第17回氷川参道歩行者専用化検討協議会【書面開催】意見聴取結果
 (意見聴取期間：令和3年1月26日～2月4日)

1. 交通実態調査結果と対策案の概要

出典)「第17回氷川参道歩行者専用化検討協議会 概要版」より抜粋。

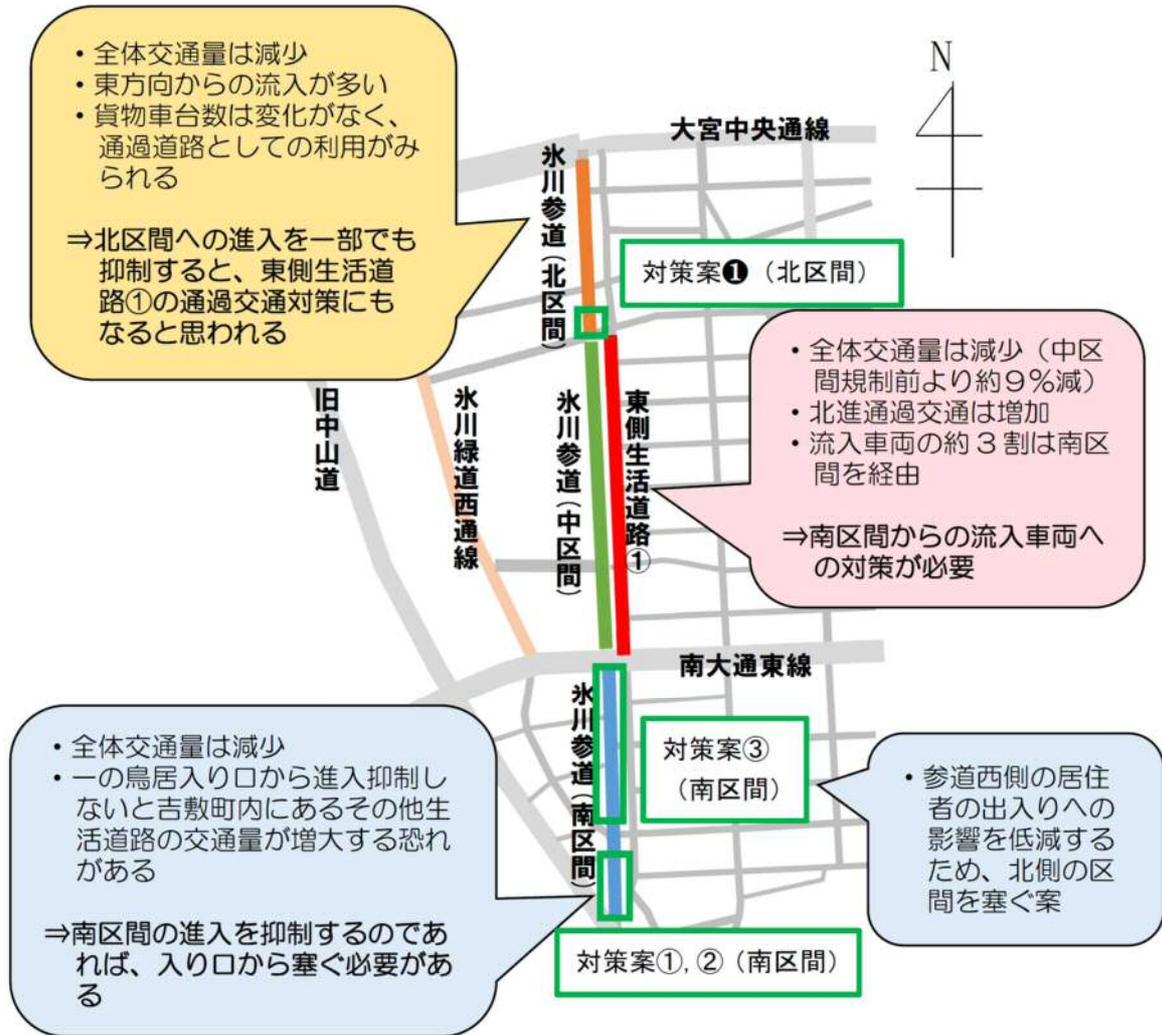
- ・参道が歩専化になるのは賛成。仲町3丁目の生活道路がせまく、又、出っぱっている電柱による通行及び右折左折がままならない。

- ・片倉新道迄延長出来ないですか。いずれ施工するのであれば分散して行くより効果的。
- ・東側生活道路を北進の後、地点 12 左折、地点 11 右折し氷川参道北区間に出られなくなるため東側生活道路の北進車両減少が期待される。但し、今回の調査データでは地点 25 から東側生活道路に入った車両が、どの程度地点 12、11 を通り氷川参道北区間に出ているかがわからないため、効果の度合いを定量的に見ることができない。これがわかると東側生活道路の北進車両減少の度合いが定量的にわかると思う。

(気になる点) 地点 12 から一方通行を北進する(逆走)車両が出てくると思うので、関係者の立哨が必要。

- ・居住者への出入りに対する配慮が必要。

- ・南区間は、隣接というか近くの生活道路が北に比べ広い。又、交通量も少ないような気がする。又、参道そのものが暗いので工事を進めたらどうか。
- ・遠方より進入禁止が確認し易い。但し細街路迄でなく地点 40 迄にすべき。
- ・対策案②にも関係があるので、重複記載となるが、車使用の周辺居住者等は少なく安全確保の為にライジングボラードにする対策案②とする事と通行止にする位置は地点 40 までとする事で周辺居住者の理解を得るべきである。
- ・周辺居住者への合意がとれるのだろうか。
- ・氷川参道への進入を防ぐことで東側生活道路への進入を減少させることが期待できる。感覚的には、一本目の T 字路(細街路)から氷川参道の北方向は車両が激減すると思われる。旧中山道から南大通東線を経由し氷川緑道西通線を使用し北進するような経路がメインになっていくことを期待する(氷川緑道西通線の本来の役割を果たすことが出来る)。

(気になる点) 氷川参道入口から T 字路(細街路)の次の交差点までの間の住民の理解が必要。

- ・氷川消防交差点に設置してある信号サイクルの検討が必要。

- ・遠方より進入禁止が確認し易い。但し細街路迄でなく地点 40 迄にすべき。
- ・ライジングボラードとし、通行止の位置は地点 40 までとする事で周辺居住者の理解を得るべきである。
- ・周辺居住者への合意を丁寧にとる。
- ・氷川参道への進入を防ぐことで東側生活道路への進入を減少させることが期待できる。感覚的には、一本目のT字路(細街路)から氷川参道の北方向は車両が激減と思われる。旧中山道から南大通東線を経由し氷川緑道西通線を使用し北進するような経路がメインになっていくことを期待する(氷川緑道西通線の本来の役割を果たすことが出来る)。

(気になる点) 氷川参道入口からT字路(細街路)の次の交差点までの間の住民の理解が必要。

- ・対策案①の方がベター。
- ・氷川消防交差点に設置してある信号サイクルの検討が必要。

- ・一の鳥居から進入した車両が左方向に進行のみになる。参道に並行する道路(10m)に進入する(交通違反)可能性がある。この部分を止めるなら一の鳥居から全面的に禁止にすべき。
- ・吉敷町3丁目町内の数多くの駐車場と居住者の車の出入りを考慮した場合、禁止すべきでない。さもないと南小通学路の混雑で安全が確保出来ない。南小北西の歩道橋下を右折せざるを得ない。参道の南大通り出口の東側の吉敷町3丁目一方通行路は南大通り右折は出来ない等問題点が多過ぎる。
- ・生活道路へ進入する自動車が増えるのではないか。
- ・氷川参道へ進入した車両が北進したい場合、氷川緑道西通線へ導かれることになり、結果として東側生活道路の進入を減少させることが期待できる。北進車両が氷川緑道西通線をメインで使用するようになれば氷川緑道西通線の本来の役割を果たすことが出来る。

(気になる点) 氷川参道(地点 40)から南大通東線に出るまでの道路(吉敷町二丁目の氷川緑道西通線につながる道路)は一方通行だが、道路幅が狭いため事故を防ぐためにも歩道と車道の区別を明確にする必要があると思う。

- ・対策案①の様な型の方が良いのでは。
- ・氷川消防交差点に設置してある信号サイクルの検討が必要。
